**БЛОКИ И КОМПЛЕКТУЮЩИЕ ДЕТАЛИ
ПРЕСС-ФОРМ ДЛЯ ПРЕССОВАНИЯ ИЗДЕЛИЙ
ИЗ РЕАКТОПЛАСТОВ**

ГОСТ 20925-75—ГОСТ 20934-75

Изменение № 1 ГОСТ 20925-75 Блоки сменных пресс-форм с нижней загрузочной камерой для прессования изделий из реактопластов. Конструкция и размеры
Постановлением Государственного комитета СССР по стандартам от 06.04.81
№ 1789 срок введения установлен

Изменение № 2 ГОСТ 20925—75 Блоки сменных пресс-форм с нижней загрузочной камерой для прессования изделий из реактопластов. Конструкция и размеры

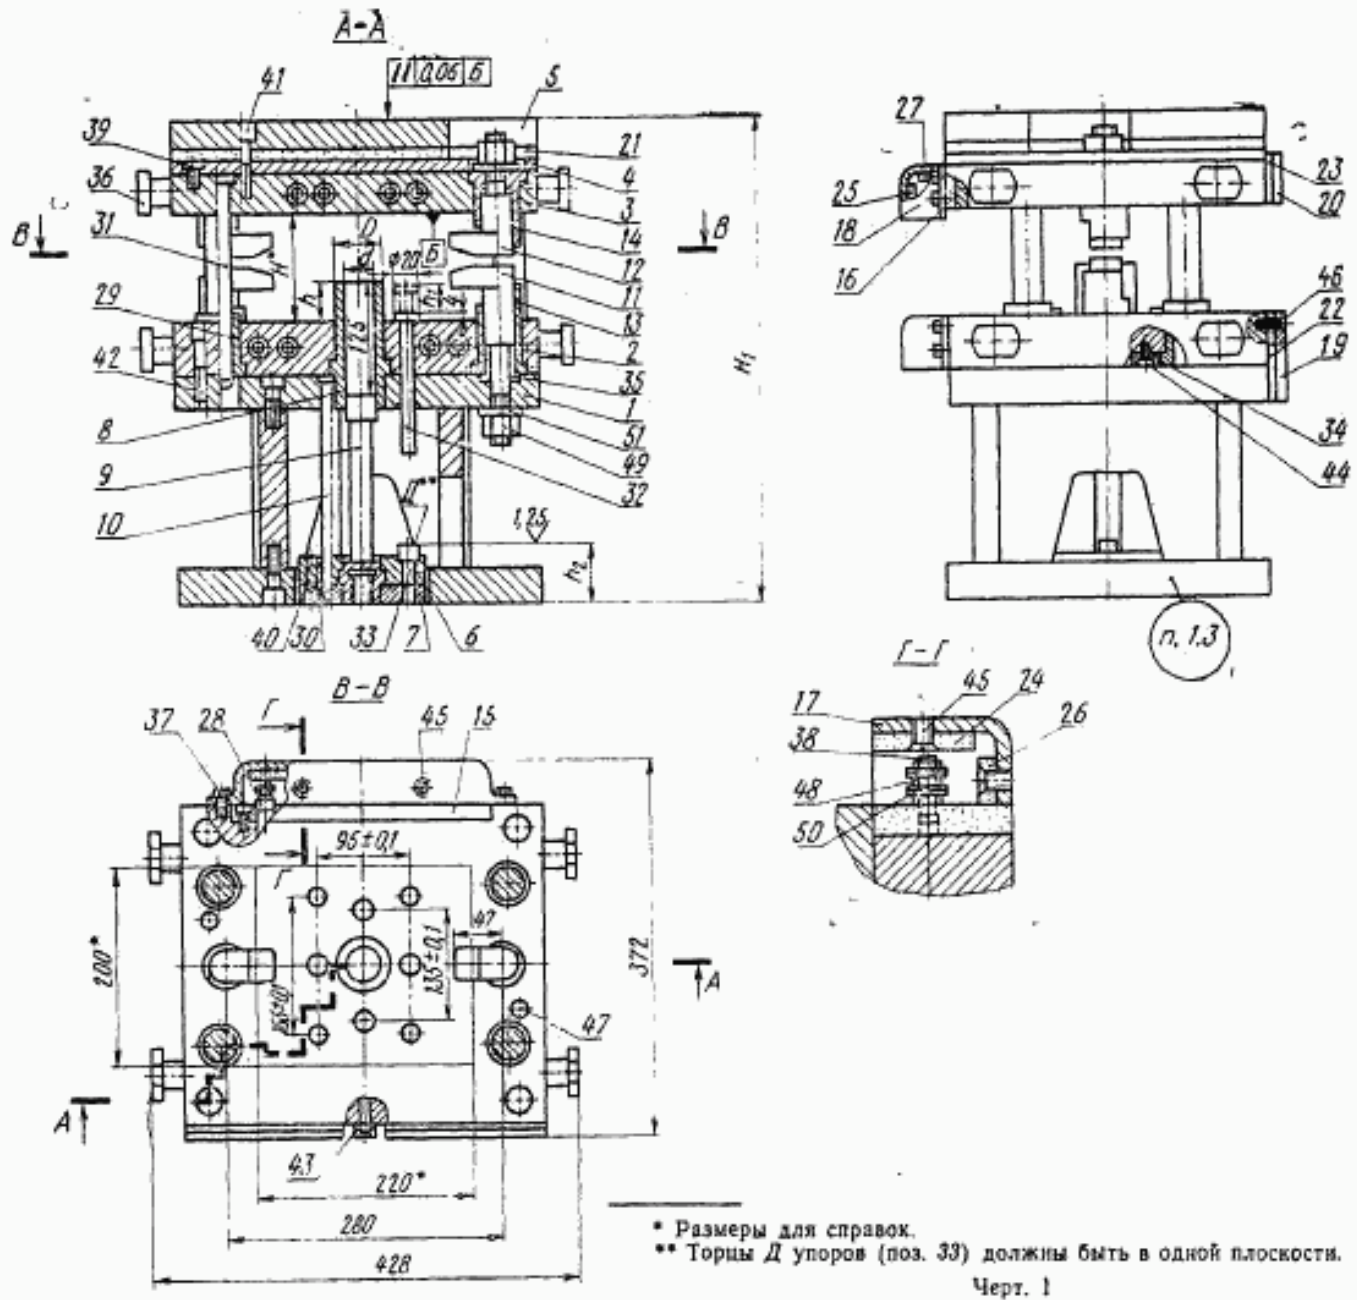
- Пункт 1.1. Чертеж 1. Заменить размер: 372 на 377;
сноска**. Заменить слова: «упоров» на «опор»;
таблица 1. Заменить обозначения: X_2 на e_8 , A на $H7$, C_2 на $h9$;
таблица 2. Заменить обозначения и ссылку: 1032-1368 У8А на 1032-1368 У8А на 1032-1368, 1032-1404 У8А на 1032-1404, 1032-1982 III У8А на 1030-1982 d_9 , $M6 \times 25.58$ на $M6 \times 20.58$, $12Г \times 80$ на $12т 6 \times 80$, ГОСТ 1486-64 на ГОСТ 11075-75;
графа «Поз. 50. Шайба по ГОСТ 11371-68. Кол. 48». Заменить количество шайб: 48 на 8.
Пункт 2.1. Чертеж 2. Заменить предельные отклонения: $-0,3$ на $h11$, $+0,1$ на $H11$, $+0,023$ на $H7$, $+0,019$ на HV .
Пункт 2.2. Заменить размер: 4 на 8.

Черт. 9

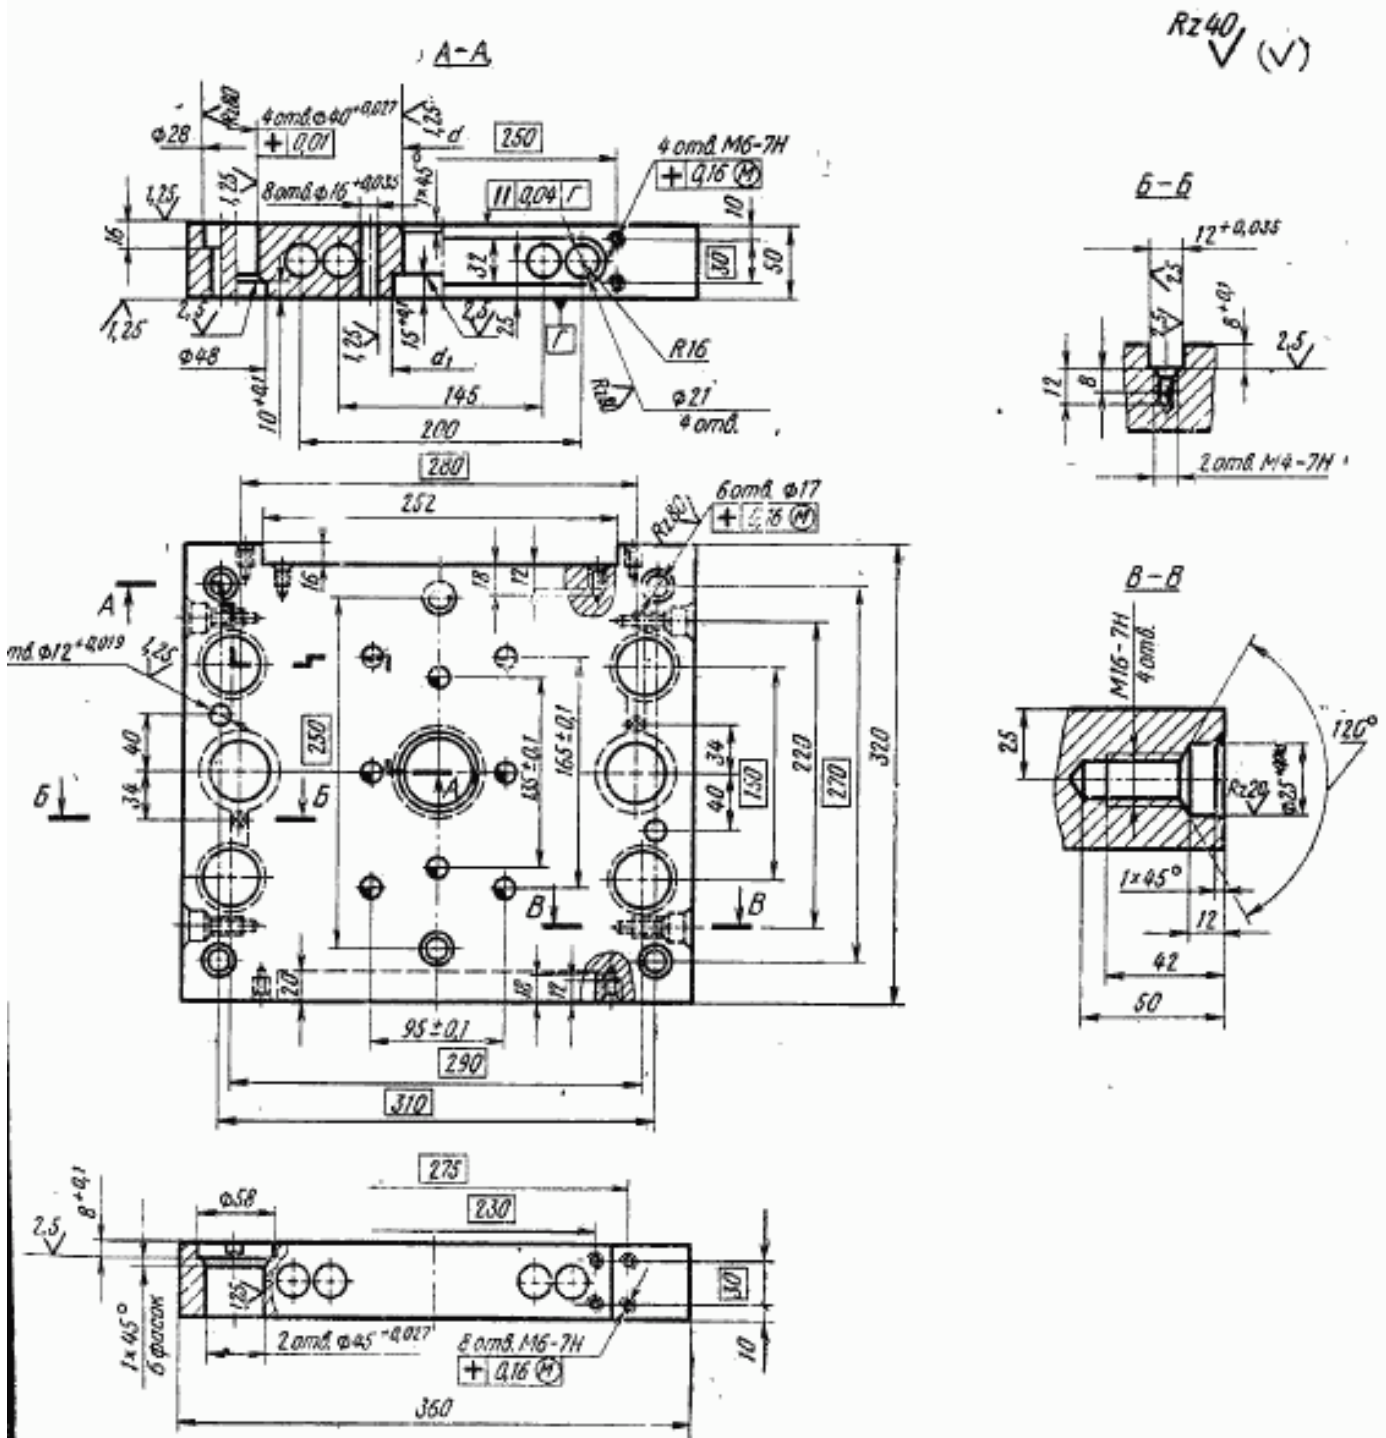
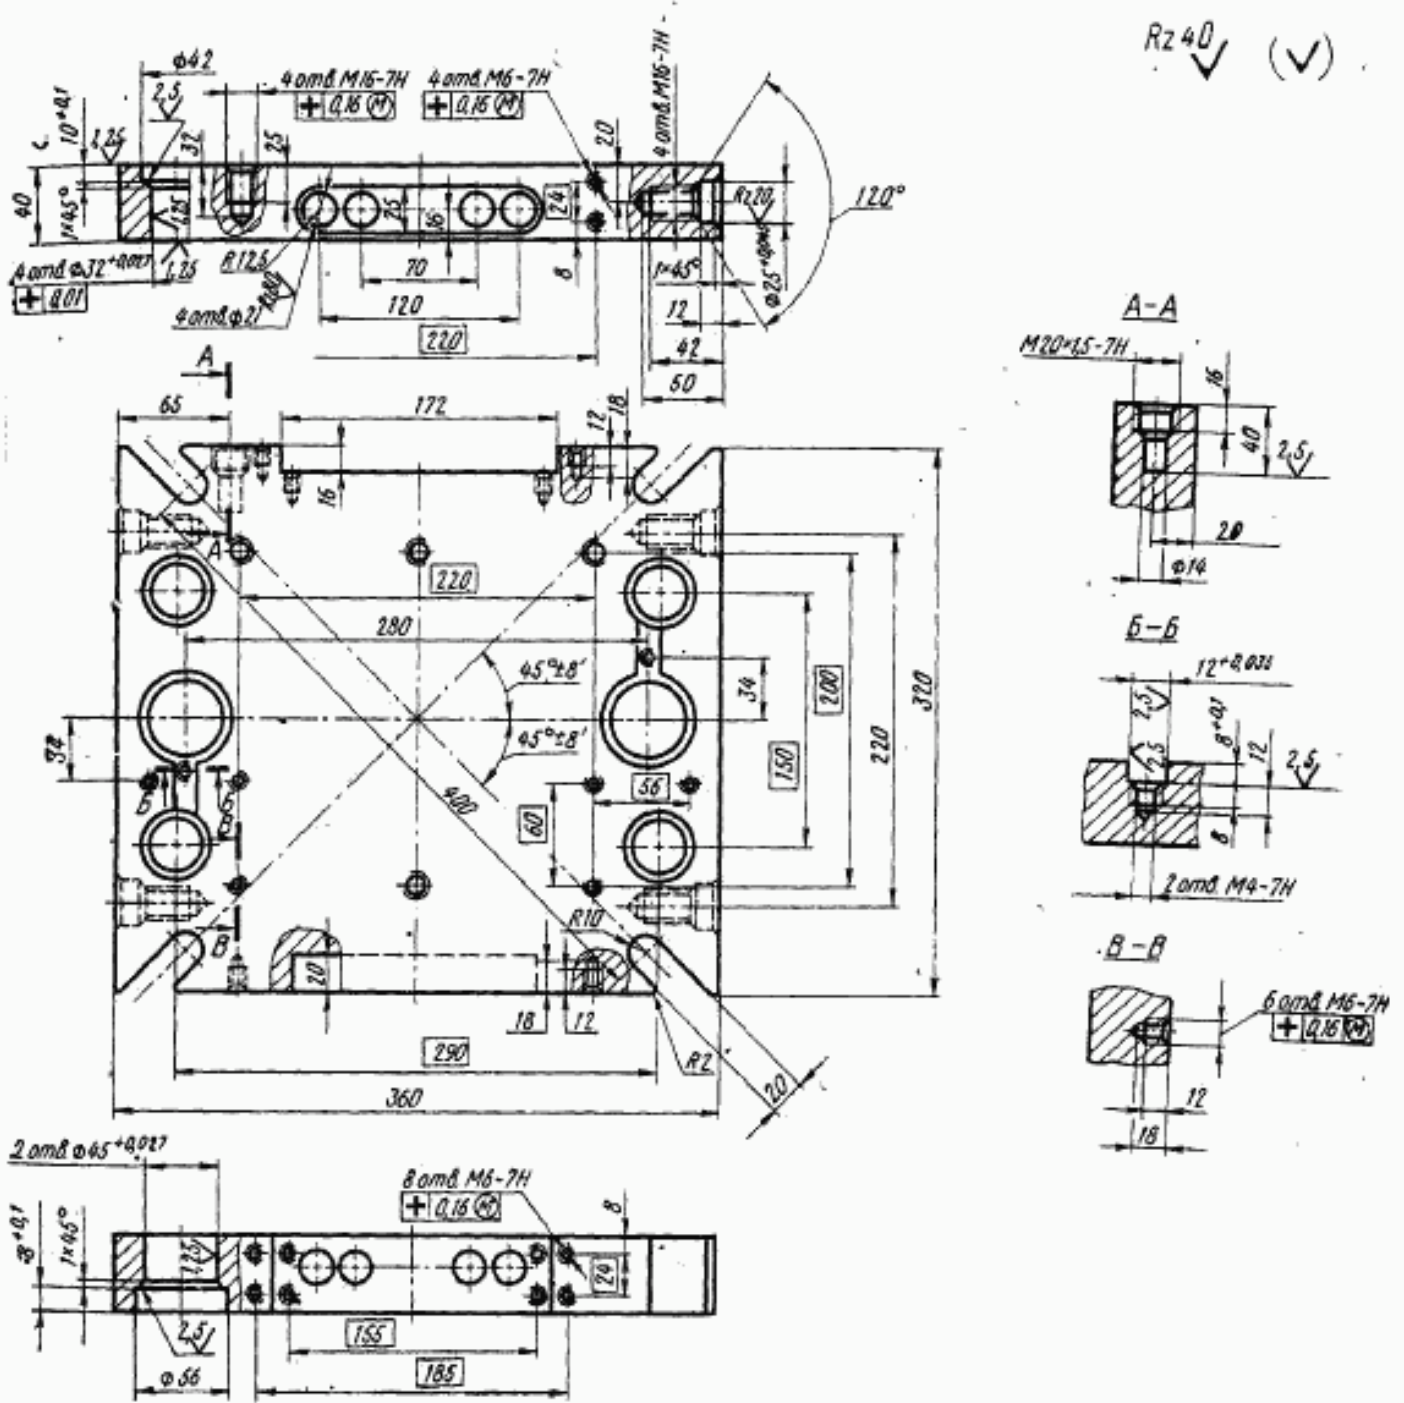
Чертежи 9 (Разрез В—В), 10 (Главный вид). Заменить размер: 12 на 13.

Чертежи 9, 10. Разрез Б—Б. Заменить обозначение допуска резьбы М4: 7Н на 6Н.

Черт. 16

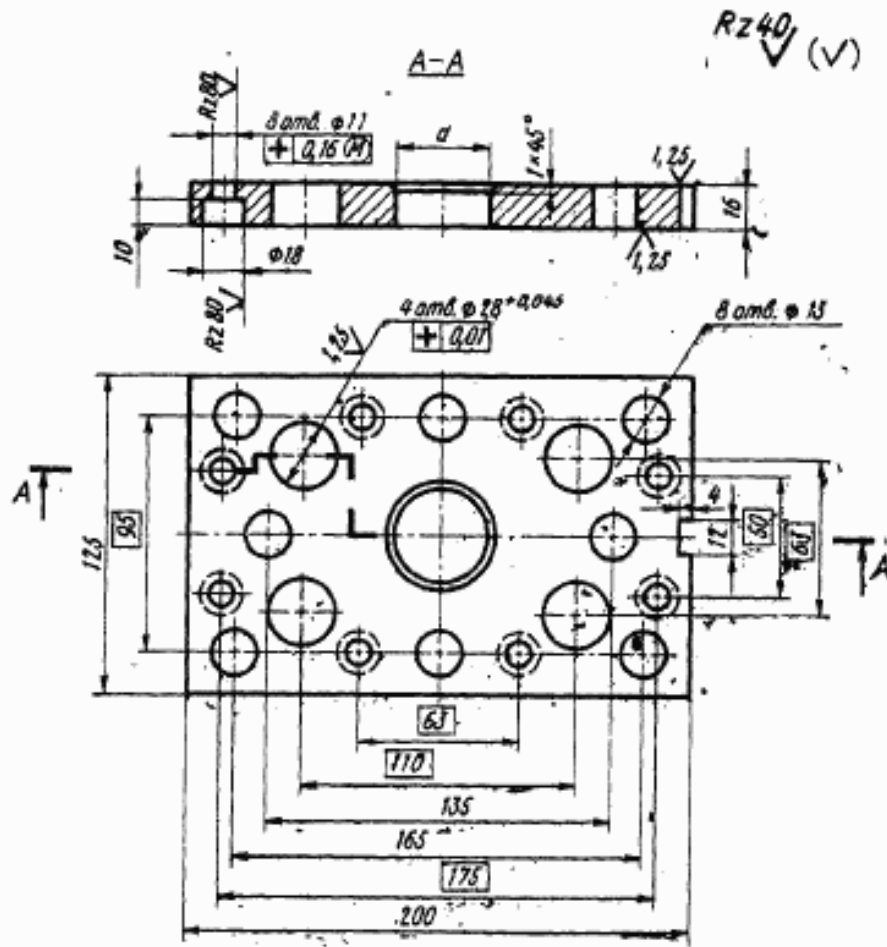
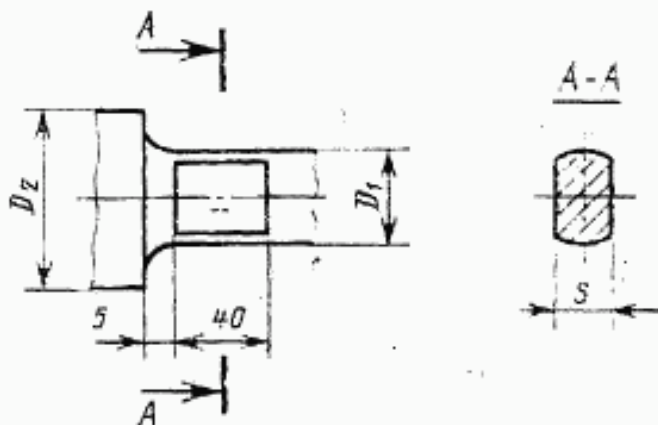
- таблица 5. Заменить обозначение: A_4 на $H11$.
 Пункт 8.1. Чертеж 14. Заменить предельное отклонение: $+0,045$ на $H9$;
 таблица 6. Заменить обозначение: A_5 на $H12$.
 Пункт 9.1. Чертеж 15. Заменить предельные отклонения: $-0,1$ на $h11$;
 таблица 7. Заменить обозначения: A на $H7$, X_2 на $e8$, C_4 на $h11$.
 Пункт 10.1. Таблицу 8 изложить в новой редакции:

чертеж 16 дополнить изображением места «под ключ» и сечением А—А, как указано на чертеже:

Черт. 17

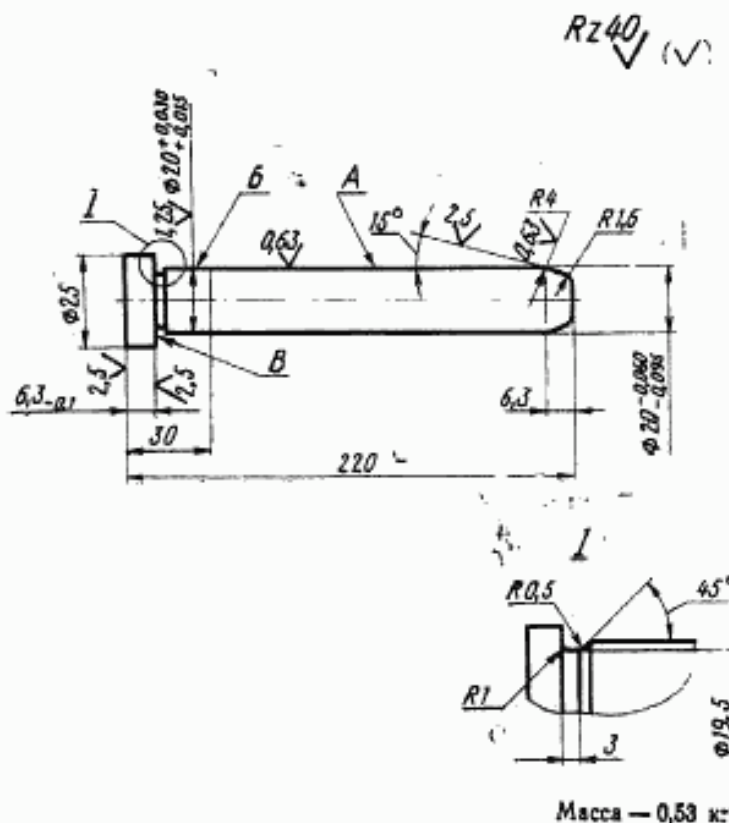
Пункт 11.1. Чертеж 17. Заменить предельные отклонения: $+0,030$ на $h6$,
 $-0,060$ на $d9$, $-0,1$ на $h11$,
 $-0,095$ на $d9$, $-0,1$ на $h11$.

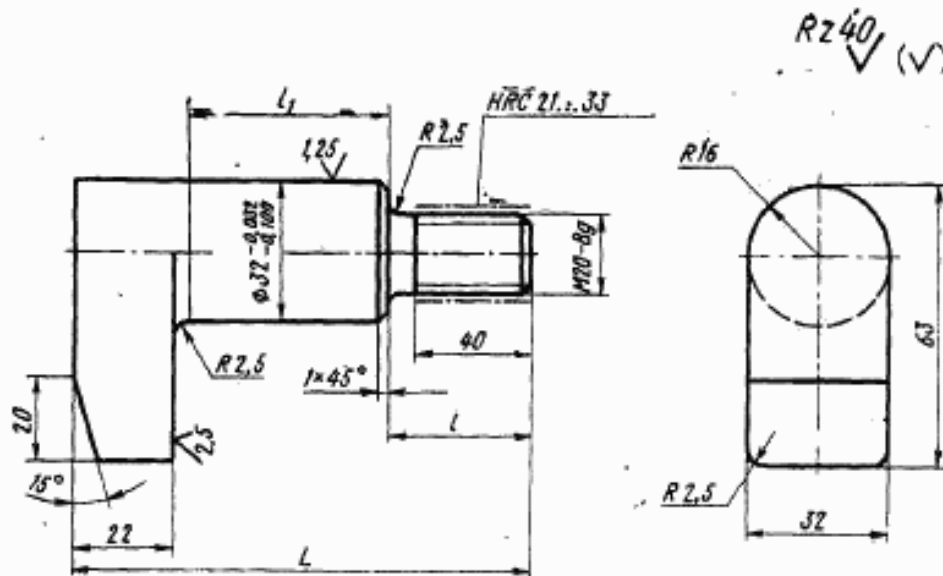
Пункт 12.1. Чертеж 18. Заменить предельные отклонения: $-0,32$ на $e8$,
 $-0,100$ на $e8$.

Чертеж 18. Заменить обозначение: HRC 21...33 на HRC₉ 23...35; выносную линию с обозначением твердости дополнить стрелкой.

Черт. 19

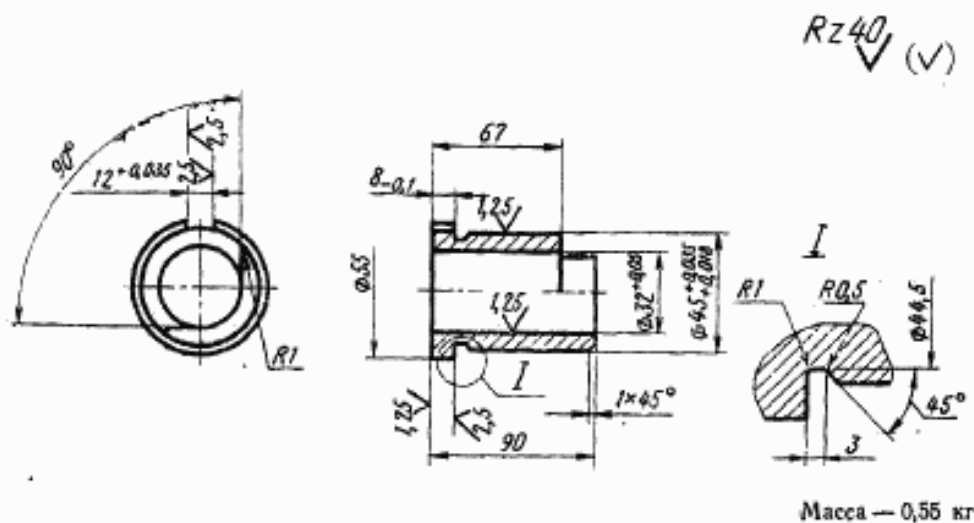
Пункты 13.1, 14.1. Чертежи 19, 20. Заменить предельные отклонения: $+0,05$ на $H9$,
 $+0,035$ на $h6$, $+0,035$ на $H9$, $-0,1$ на $h11$,
 $+0,018$ на $h6$, $+0,035$ на $H9$, $-0,1$ на $h11$.

Черт. 21

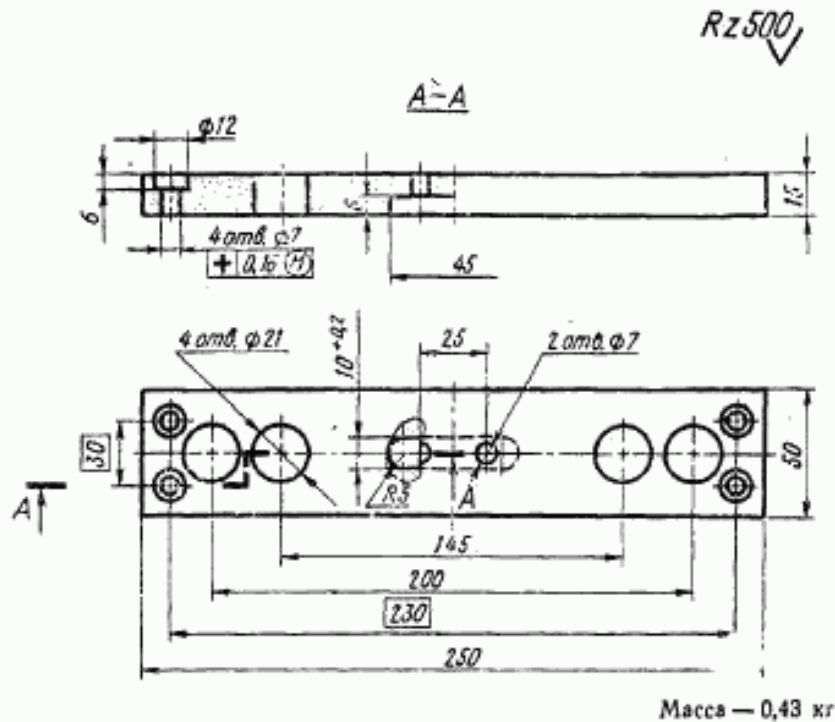
Пункты 15.1, 16.1. Чертежи 21, 22. Заменить предельное отклонение: $+0,2$ на $H12$.
